## Keuringsverslag van een elektrische laagspanning- en zeer lage spanningsinstallatie

**NIET CONFORM**

Straatnaam Driesstraat  
Huisnummer 76  
Busnummer  
Postcode 9090  
Gemeente Melle  
Land België

Controlebezoek van een huishoudelijke installatie volgens (KB 08/09/2019) - AREI Boek 1- 6.5. en 4.2.4.3.

Afbeelding schakel- en verdeelbord:

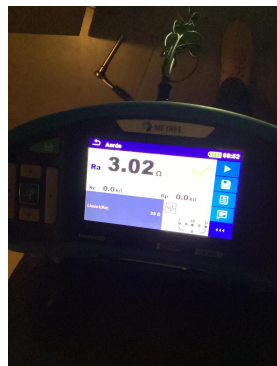
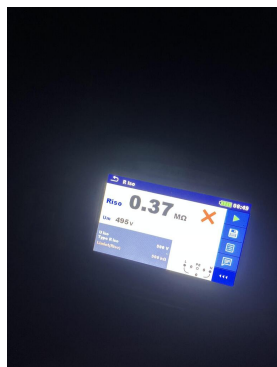
- I1.01 Eéndraadschema van de installatie is te voorzien en/of te vervolledigen. (Boek 1 Afdeling 2.12 - 2.13 en 3.1.2 en 9.1.2)
  - I1.02 Situatieschema van de installatie is te voorzien en/of te vervolledigen. (Boek 1 Afdeling 2.12 - 2.13 en 3.1.2 en 9.1.2)

- I2.01 De waarde van de isolatieweerstand van één of meerdere stroombanen is kleiner dan 0,5M ohm Kring M en N (Boek 1 Onderafdeling 6.4.5.1.)
  - I2.02 De continuïteit van equipotentiaal en/of beschermingsgeleiders zijn niet gewaarborgd. (Boek 1 Onderafdeling 5.3.5.3.G. en 5.4.3.5) Stopcontact garage

- I9.02 Schakelaar, contactdoos of aftakdoos herschikken en opnieuw bevestigen. (Boek 1 Onderafdeling 1.4.1.3.) Stopcontact garage
- nota/note 19 Alle differentieelstroombeschermingsinrichtingen werden getest en in orde bevonden.
